品番	SS 51BNKR	品名	寒冷地用ヒーター付防露式手洗付密結形ロータンク	1 / 4
----	-----------	----	-------------------------	-------

衛生陶器補修品互換性情報 No. E0001

件名 ボールタップフィルターの互換性（確認手順）

件名 タンク整流ジャバラについて

手順②.
ボールタップ形状を確認する。

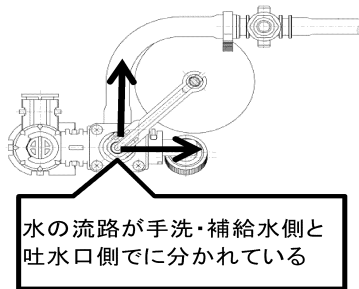
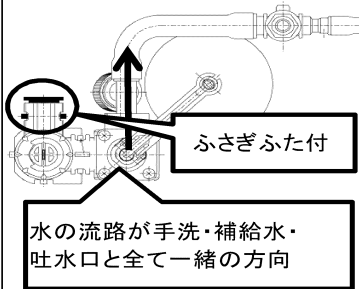
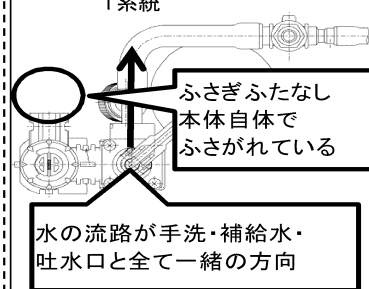
Aのタンク⇒**ア**。ボールタップ交換修理していれば、**ア**だけでなく**イ**、**ウ**の可能性もアリ

Bのタンク⇒ボールタップ交換修理していれば、**イ**だけでなく**ウ**の可能性もアリ

Cのタンク⇒ボールタップは**ウ**のみ

Dのタンク⇒ボールタップ**イ**、**ウ**の可能性アリ

それぞれの違いは、ボールタップの流路違いやふさぎふたの有無で確認ください。
・手順③で確認いただいた補修品は、現場のものと形状が異なる場合があります。

手洗付変更ユニット:HH11017(廃)
手洗無変更ユニット:HH11018(廃)
※当該箇所故障の際はボールタップごと交換

手洗付変更ユニット:HH11036RZ
手洗無変更ユニット:HH11037Z

手洗付変更ユニット:HH11049N
手洗無変更ユニット:HH11048S

フィルターユニット
(手洗付・無共用):HH11014R

手洗付フィルターユニット:HH11034N
手洗無フィルターユニット:HH11035N

手洗付フィルターユニット:HH11047R
手洗無フィルターユニット:HH11046R

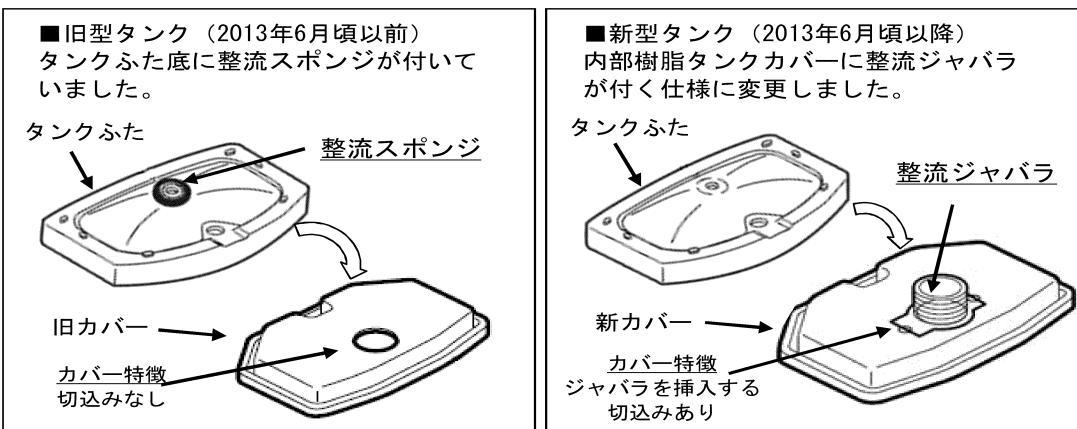
■対象製品のタンクふたには、ふた底に整流スポンジが付いているものと、付いていないものがあります。2013年6月頃から順次整流ジャバラ式に切り替えられています。
(新旧でカバー形状は異なりますが、整流ジャバラのみの取り替えは可能です)

- 現行製品は整流ジャバラ式に切り替わっていますので、整流スポンジは付いていません。
- 現在のタンクふた、陶器タンク式、内部樹脂タンク式、内部樹脂カバーのみの補修品には、整流ジャバラが付いていますので、補修の際、タンクふた底に整流スポンジが付いている場合は、はがして整流ジャバラ式に切り替えてください。
- 整流スポンジを付けたまま整流ジャバラ仕様のカバーを付けると、ふたが浮いてがたつきや漏水の原因となりますので、必ず整流スポンジは、はがしてください。
- 既に整流ジャバラが付いている製品に対して、補修品を手配すると整流ジャバラがだぶる場合があります。その場合は破棄ください。
